対策箇所説明図

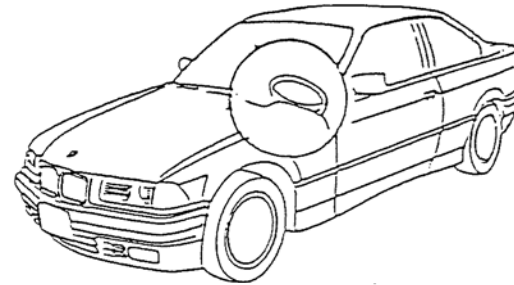
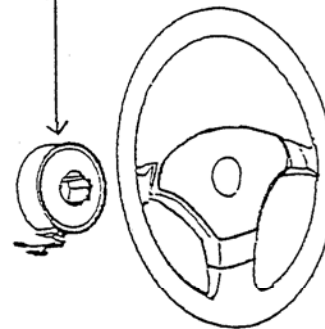
基準不適合発生箇所

（コンタクトリングの作動不良により
ステアリングハンドルの回転が悪く
なる。）

対策後

対策内容

全車両、コンタクトリングのステアリングホイール側に表示されている白文字番号を点検し、1から47までのコンタクトリングが装着されているものは48以降の対策品と交換する。
